Einladung

zur Sitzung des Ortsbeirates Mainz-Oberstadt am
Dienstag, 24.09.2024, 18:30 Uhr,
Gästehaus INNdependence, Sitzungssaal, Gleiwitzer Str. 4, 55131 Mainz

4. Rahmenplan und gestalterische Konzeption Zitadelle
Vorlage: 1103/2024

Rahmenplan und
gestalterische Konzeption
"Zitadelle"

Abbildung 1: Räumlicher Geltungsbereich.

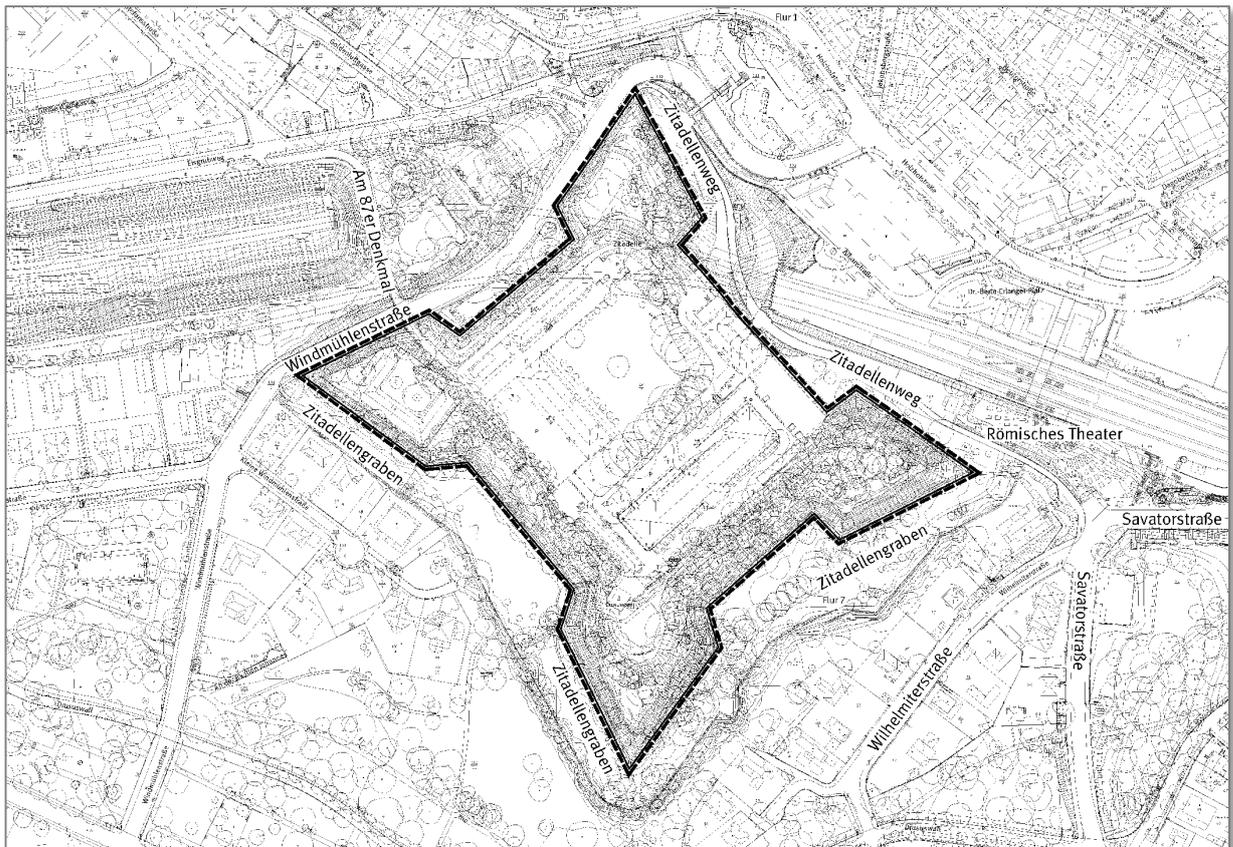
- Es wird die Frage gestellt, warum nur der Innenbereich der Zitadelle erfasst würde. Auch der Außenbereich sei dazugehörig. Es bestände ein Widerspruch zwischen den zeichnerischen Darstellung und textlichen Erläuterungen.

- a) Warum ist nur der Innenbereich erfasst (lt. Amtsblatt und Abb. 1 in der Erläuterung)? Auch der Außenbereich gehört dazu, der auch im Plan zeichnerisch enthalten ist. In der Erläuterung wird das textlich anders beschrieben. Hier gibt es u.E. einen Widerspruch.

Ziel des Rahmenplanes und der gestalterischen Konzeption für die Zitadelle ist es, die zukünftige Entwicklung des Innenbereichs der Zitadelle aufzuzeigen. Der Bereich außerhalb der Zitadelle wird bereits durch anderweitige Projekte umgeplant und umgestaltet. Zu nennen sind an dieser Stelle beispielsweise die Wettbewerbsvorbereitungen zum Römischen Bühnentheater oder die derzeit in Umsetzung befindlichen Umbaumaßnahmen "Barrierefreier Zugang Bahnhof Römisches Theater".

Der Bereich südlich / süd-westlich der Zitadelle ist Bestandteil des geschützten Landschaftsbestandteils "Grünbestand der Zitadellenanlage mit Grabenbereich". Dieser wird derzeit in enger Abstimmung mit den Fachämtern umgeplant und dann entsprechend umgestaltet. Diese parallel verlaufenden Projekte sind im Entwurf des Erläuterungsberichts zum Rahmenplan und gestalterische Konzeption Zitadelle beschrieben.

Der Innenraum kann jedoch aus städtebaulicher und stadtgestalterischer Sicht nicht isoliert betrachtet werden. Die Einbindung des Außenbereichs in der Gesamtbetrachtung ist notwendig, sodass in den zeichnerischen Festsetzungen der Außenbereich dargestellt und im Erläuterungstext durch die parallel verlaufenden Planungen berücksichtigt wurden. Aktiver Planungsgegenstand des Rahmenplans ist jedoch der umgestaltete Innenbereich der Zitadelle.
